**À**  
**SECRETARIA DE PLANEJAMENTO URBANO E DESENVOLVIMENTO**  
**SUSTENTÁVEL – SEPUD**

**Assunto:** Estudo de Impacto de Vizinhança (EIV) Condomínio Residencial Multifamiliar Rua Tenente Antônio João, nº 1841, Bom Retiro.

Figura 1 Atendimento da rede coletora de esgoto no Bairro Bom Retiro

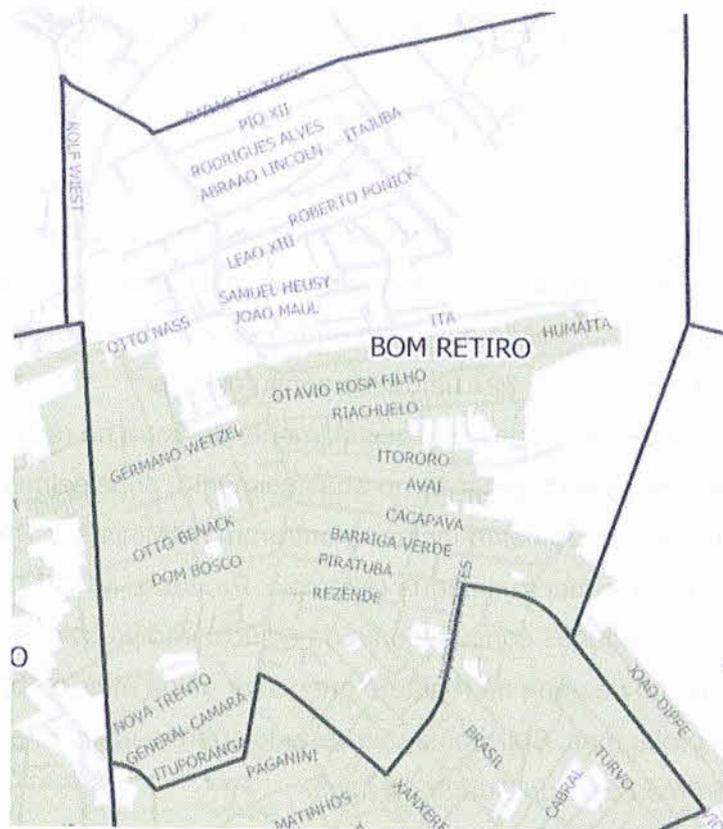
O Estudo informa que a região não é atendida pelo Sistema Público de Coleta de Esgotos Sanitários. Apesar dos bairros vizinhos Santo Antônio, América e Saguazu, o bairro Bom Retiro realmente não possui rede de esgoto em sua totalidade, mas possui disponibilidade a poucos metros do empreendimento (Figura 1). Essa falta de recurso básico como rede coletora de esgoto, comprova que o bairro não está preparado para um empreendimento deste tipo.

Figura 7 Simulação da entrada secundária

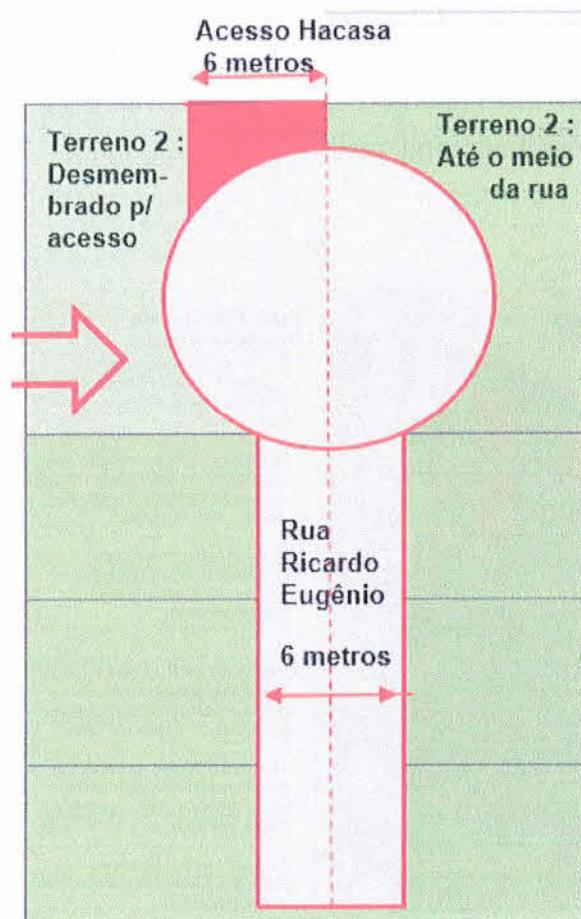
Não foram apresentados no estudo maiores informações de como será o acesso pela rua Ricardo Eugênio Scholz, visto que o acesso se dá por um pequeno pedaço de terreno que foi desmembrado no passado. Fizemos uma pequena simulação de como ficaria o acesso (Figura 7), mas gostaríamos de informações mais concretas. Houve apenas menção do acesso no relatório sem informações concretas e detalhadas, também não foi informado nenhum impacto causado pelo acesso, incluindo estudo sobre o fluxo de veículos (atual e previsto), e se o acesso será utilizado para acesso à obra durante a construção. Abaixo nossa simulação de como ficaria o acesso.

No entanto **solicitamos** que fosse avaliado o acesso pela rua Dos Búzios, que irá permitir acesso direto a rua Otto Nass, portanto permitindo o retorno ao Centro/Sul sem necessidade de transitar pela rua Tenente Antônio João, e sem transitar por ruas puramente residenciais.

*Figura 11 Casas de alto padrão no entorno*

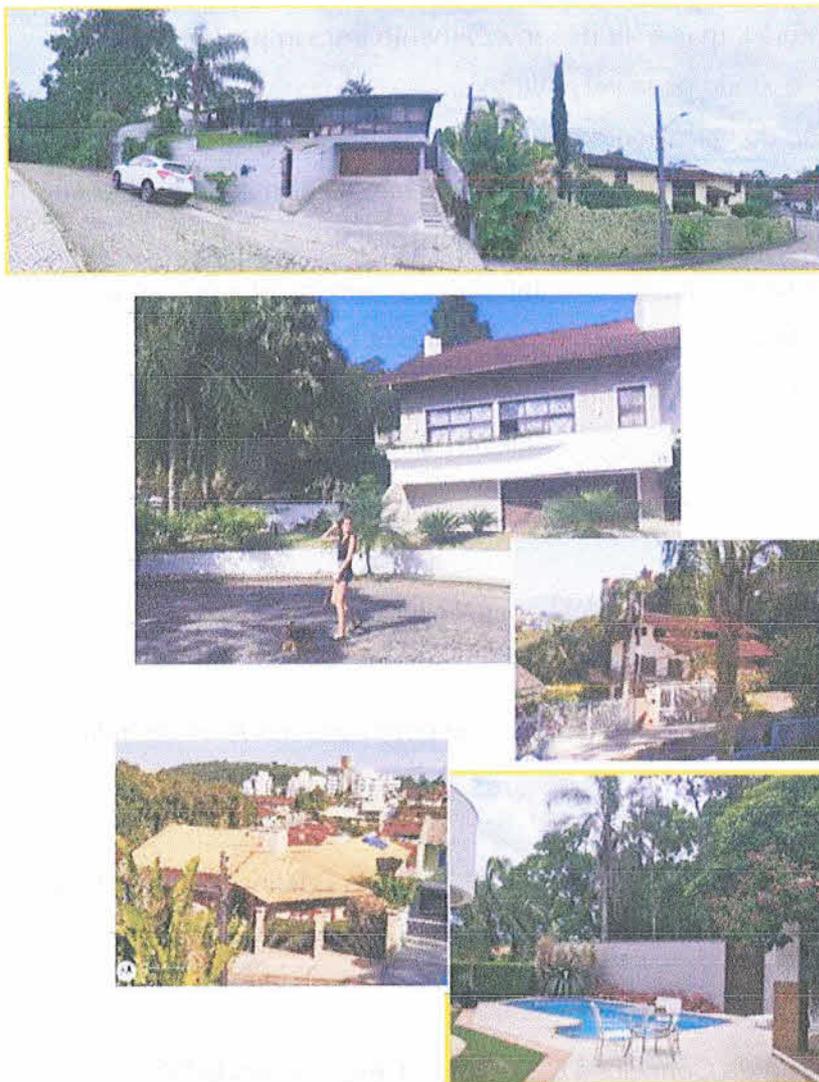
No estudo apresentado, só é descrito que irá ocorrer uma valorização imobiliária na vizinhança com a construção do empreendimento. Não é contemplado nenhum indicador, números, ou valores para essa conclusão. Os imóveis vizinhos ao empreendimento foram concebidos sob Residencial Parque Paineiras (não confundir com condomínio residencial fechado), e, portanto, possui casas em seu entorno de alto padrão (Figura 11), principalmente na rua Ricardo Eugênio Scholz que pretende ser utilizada pelo empreendimento como acesso secundário.

Por não ter analisado os aspectos de valorização imobiliária nos imóveis imediatamente vizinhos ao empreendimento, consideramos que o Estudo de Impacto da Vizinhança apresentado **não atende o inciso IV do art. 3 da lei complementar Nº 336, de 10 de junho de 2011.**

**- Trânsito a ser causado pelo acesso ao empreendimento pela Rua Ricardo Eugênio Scholz:**

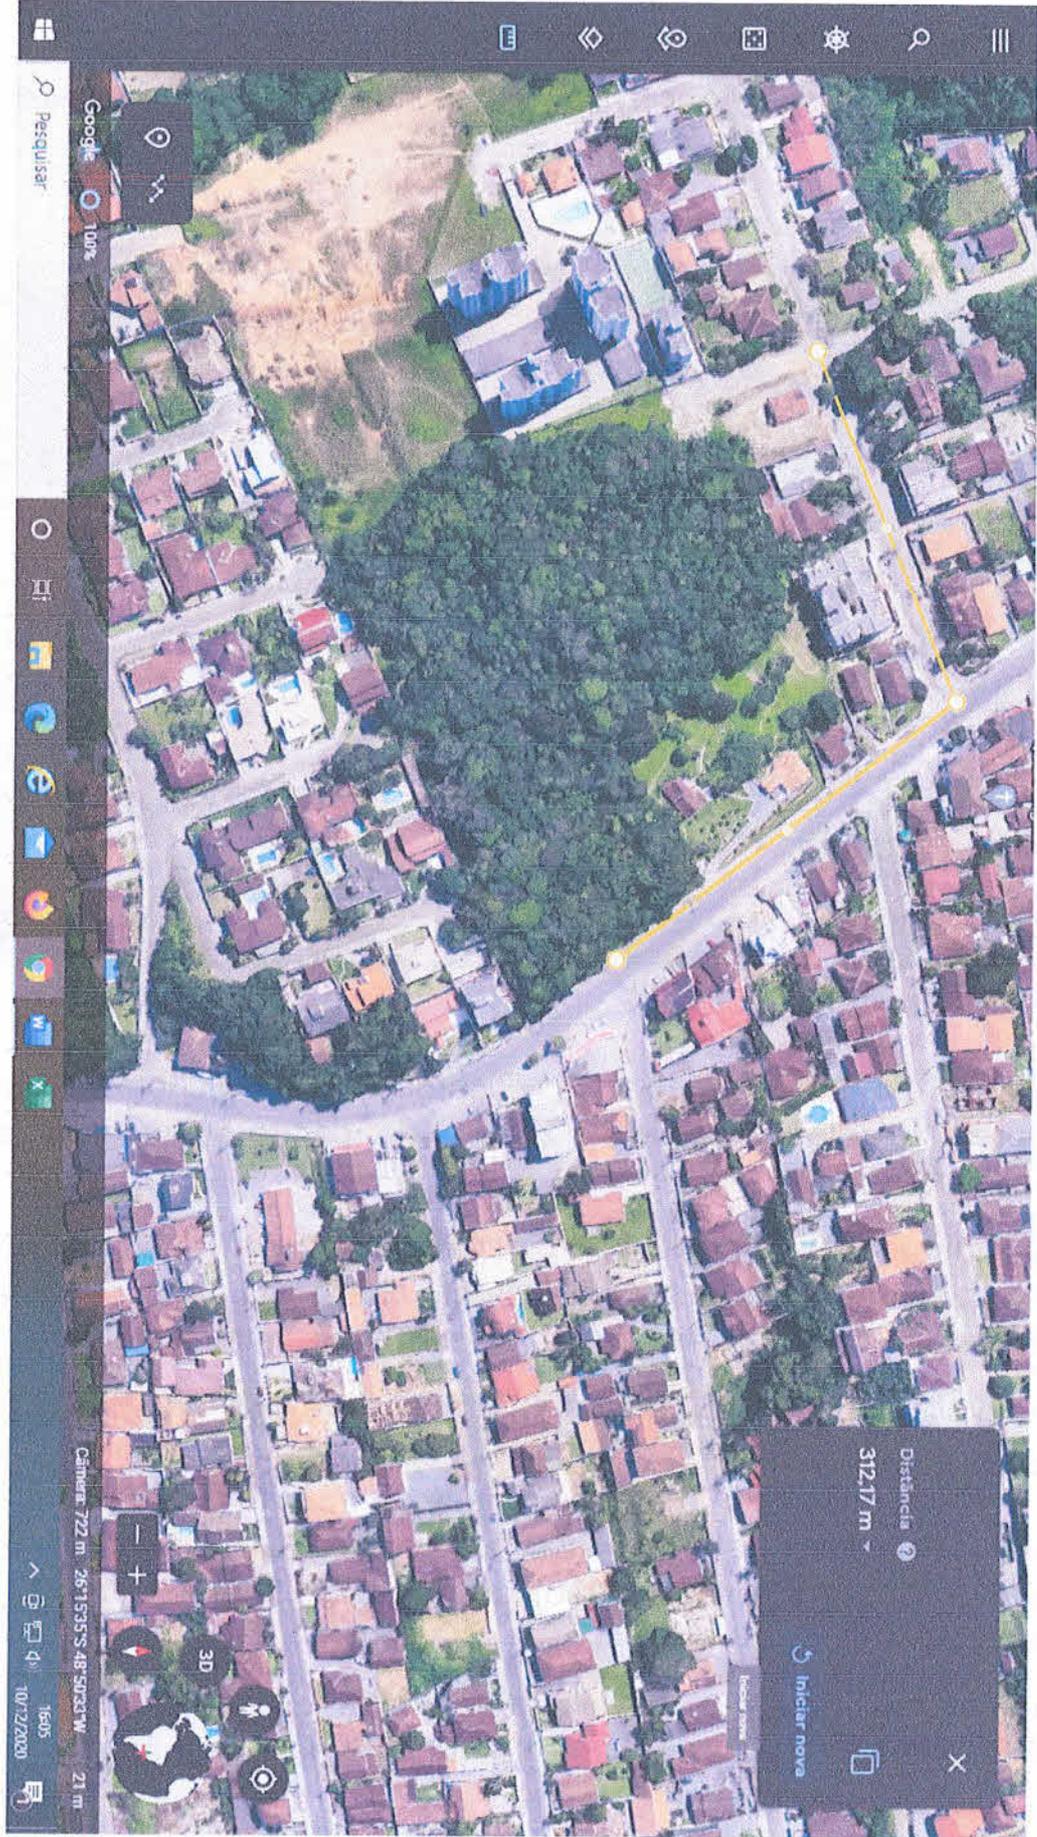
Os veículos que trafegam pela Rua Ricardo Eugênio Scholz só tem uma opção de saída, seja para a zona norte, centro ou zona sul: a Rua Tenente Antônio João!

Sendo assim, partindo da Rua Ricardo Eugênio Scholz percorre-se necessariamente cerca de 400 metros até chegar na saída prevista do empreendimento da HACASA na Rua Tenente Antônio João.

Com os veículos das 258 vagas de garagem previstas com acesso **exclusivo** pela Rua Ricardo Eugênio Scholz (?qual documento, pág, está escrito isso?) são 400 metros a mais de trânsito gerado dentro do bairro (trechos das ruas Ricardo Eugênio Scholz, Armando Andrade e Tenente Antônio João) que deixará o trânsito caótico nesses trechos.

Desta forma, com relação ao trânsito gerado, a opção de acesso ao empreendimento pela Rua Ricardo Eugênio Scholz é uma péssima opção.

SP  
Rua  
Ricardo Eugênio Scholz

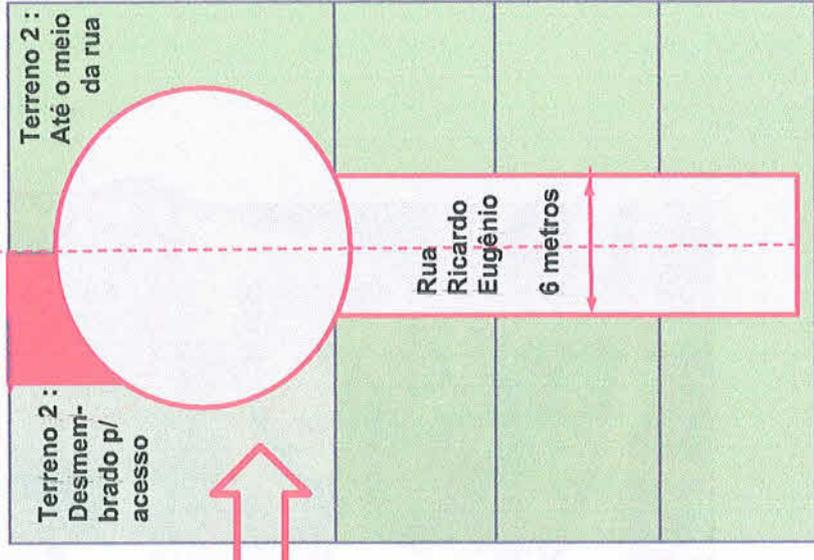
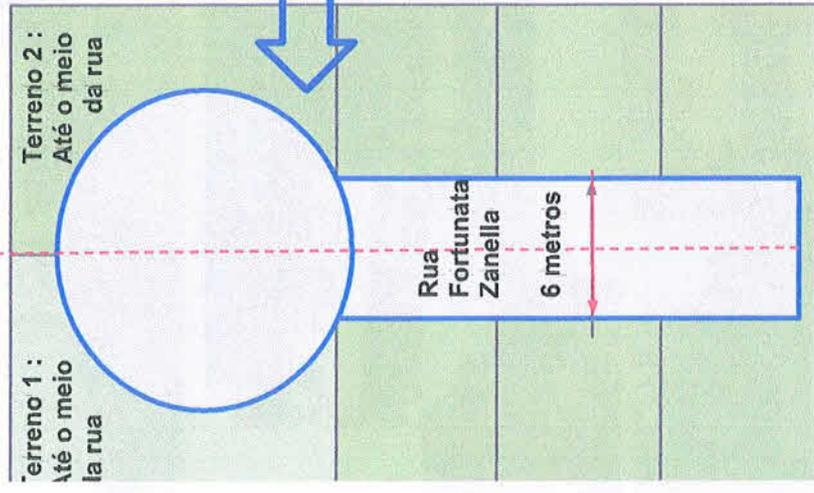
A ABERTURA DE UMA RUA DE ACESSO AO EMPREENDIMENTO HACASA, PELO MEIO DO RESIDENCIAL, DESTRUIRÁ A TRANQUILIDADE, SILÊNCIO, SEGURANÇA, COMPLICARÁ O ACESSO DAS FAMÍLIAS, AFETARÁ A FAUNA E FLORA DA ÁREA VERDE, CAUSARÁ SOBRECARGA NAS CASAS, DESVALORIZAR AS RESIDÊNCIAS E DESTRUIRÁ O SONHO DAS FAMÍLIAS QUE ESCOLHERAM O RESIDENCIAL PELOS MOTIVOS PELO QUAL FOI VENDIDO PELA MESMA EMPRESA

As 4 famílias da Rua Ricardo Eugênio serão as mais prejudicadas do parque, pela venda de uma pequena fração do último lote feita por um ex morador para um terceiro que repassou para a Hacasa, sem o conhecimento e consentimento das famílias impactadas..

- > A passagem ficará em cima da casa que teve o terreno desmembrado
- > A casa do terreno 2 fica abaixo da rua, a circulação trará não só problemas de insegurança, elevado ruído e ameaça a estrutura da casa

SUGERIMOS A ELIMINAÇÃO DA PASSAGEM ABERTA E EMI DESARMONIA COM AS PREMISAS DA CRIAÇÃO DO PARQUE E A REDUÇÃO DA QUANTIDADE DE ANDARES.  
A FIM DE REDUZIR O IMPACTO QUE NÃO SERÁ PEQUENO NO TRÂNSITO JÁ CONTURBADO DA REGIÃO

#### Ítem 7.1.5.2 - Iluminação e Sombreamento

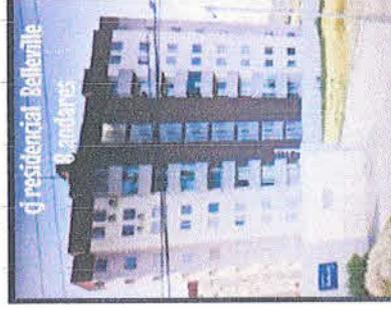
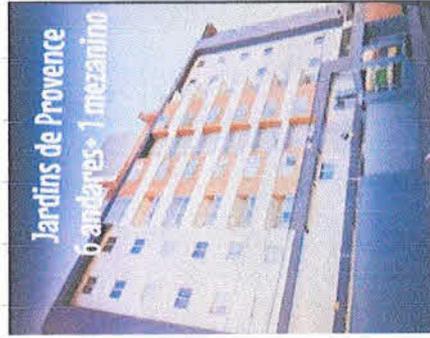
1. Várias casas possuem piscina e área de lazer e é FUNDAMENTAL a incidência de iluminação solar, pelo contrário, a redução da luz solar prejudicará o conforto térmico, que aliás motivou a construção e investimento dos moradores nas áreas de lazer..

2. A falta de incidência do sol no inverno trará ao contrário o desconforto térmico e aumento da umidade que não é baixa na região

3. A falta de privacidade com as altas torres é outro fator de incômodo aos moradores do parque

SUGERIMOS A REDUÇÃO DO NÚMERO DE ANDARES PARA NO MÁXIMO 8, EM LINHA COM O MÁXIMO PRATICADO NA REGIÃO. A FIM DE EVITAR QUE A SOMBRA GERADA PELAS TORRES AFETEM A INCIDÊNCIA DE LUZ SOLAR NAS RESIDÊNCIAS DO PARQUE E EVITAR O AUMENTO DA UMIDADE E DESCONFORTO TÉRMICO
